女川原子力発電所第2号機 工事計画審査資料	
資料番号	02-変 2-他-F-13-0001 改 0
提出年月日	2023年3月6日

女川2号機 外郭浸水防護設備（逆止弁付ファンネル）の設計進捗  
に伴う設計及び工事の計画の変更認可申請の扱いについて

東北電力株式会社

添付資料3：機器の配置を明示した図面（今回変更認可申請資料）

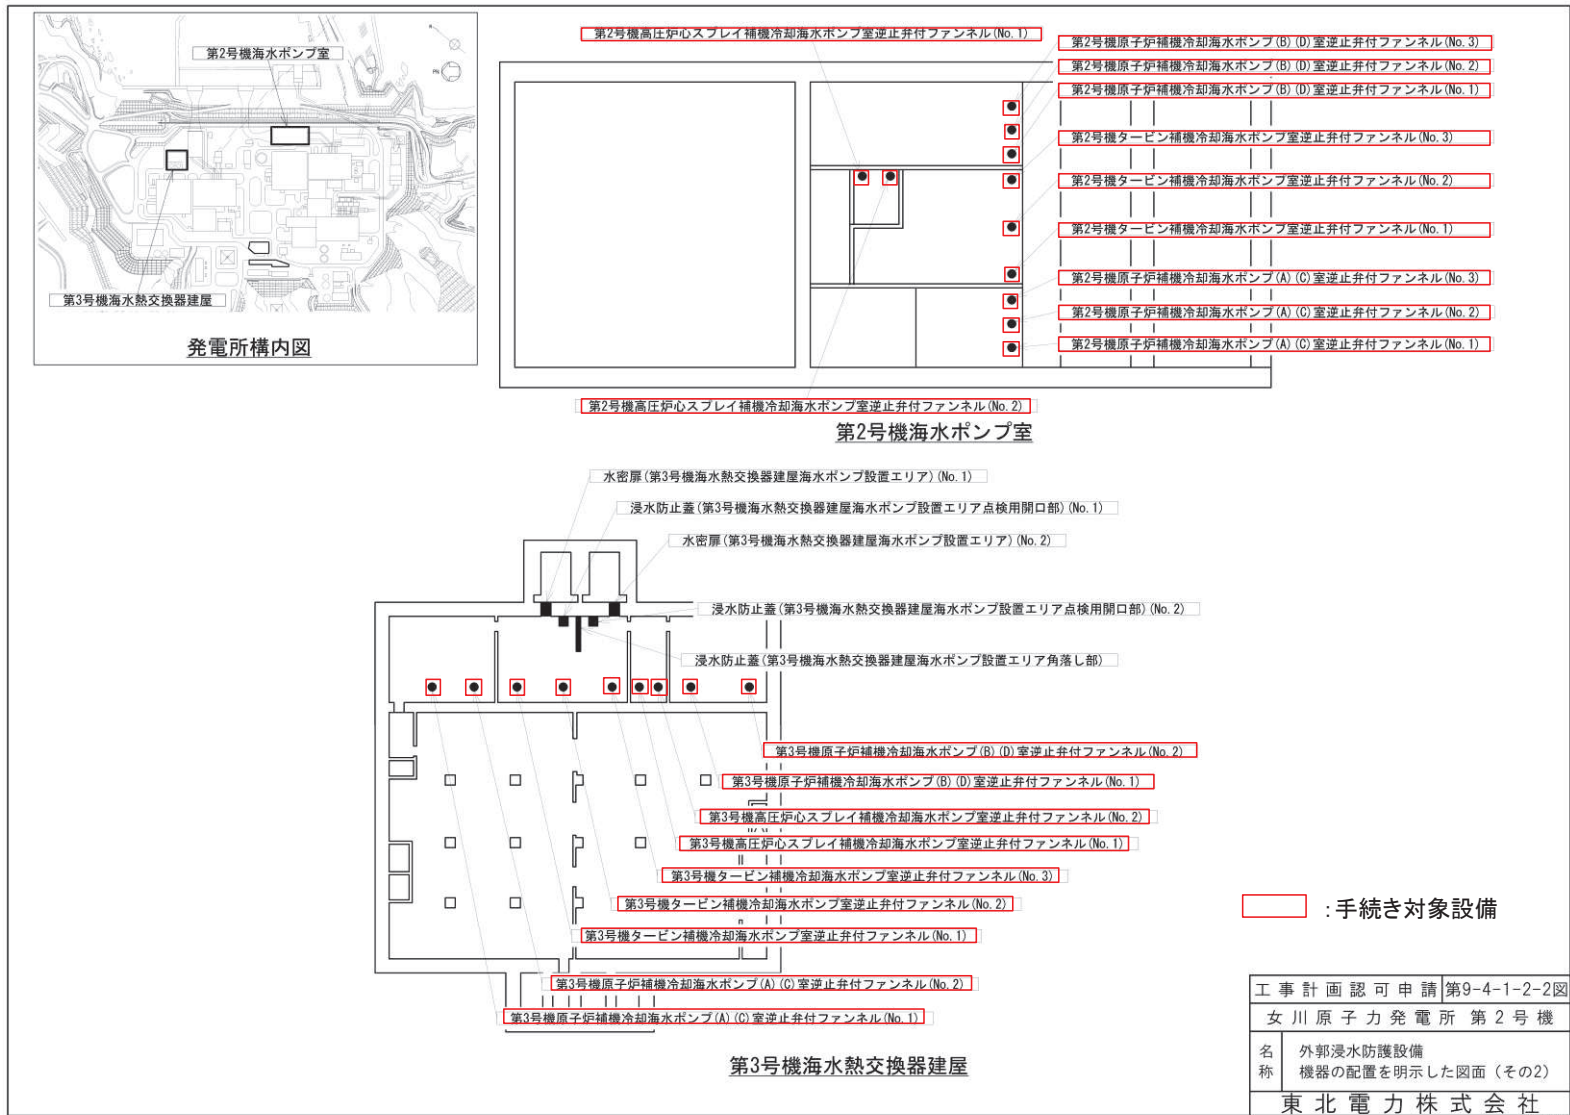
実用発電用原子炉の設置, 運転等に関する規則 別表第二 添付書類		添付の要否 (○・×)	理由
その他発電用原子炉の附属施設 (浸水防護施設)			
1	浸水防護施設に係る機器の配置を明示した図面及び系統図	○	外郭浸水防護設備 (逆止弁付ファンネル) の設計進捗により, 機器の配置及び系統図に変更は無いが, 申請対象を示すため添付する。
2	耐震性に関する説明書 (支持構造物を含めて記載すること。)	○	外郭浸水防護設備 (逆止弁付ファンネル) の設計進捗により, 弁本体の使用材料を変更することから, 耐震重要度クラスに応じた地震力に耐えられる設計であることを評価するため添付する。
3	強度に関する説明書 (支持構造物を含めて記載すること。)	○	外郭浸水防護設備 (逆止弁付ファンネル) の設計進捗により, 弁本体の使用材料を変更することから, 浸水防護設備としての構造強度評価を実施するため添付する。
4	構造図	○	外郭浸水防護設備 (逆止弁付ファンネル) の設計進捗により, 構造図に変更は無いものの, 申請対象を明らかにするために添付する。
5	設計及び工事に係る品質マネジメントシステムに関する説明書	○	外郭浸水防護設備 (逆止弁付ファンネル) の設計進捗における設計及び工事に係る品質管理の方法等を評価する必要があるため, 説明書を添付する。
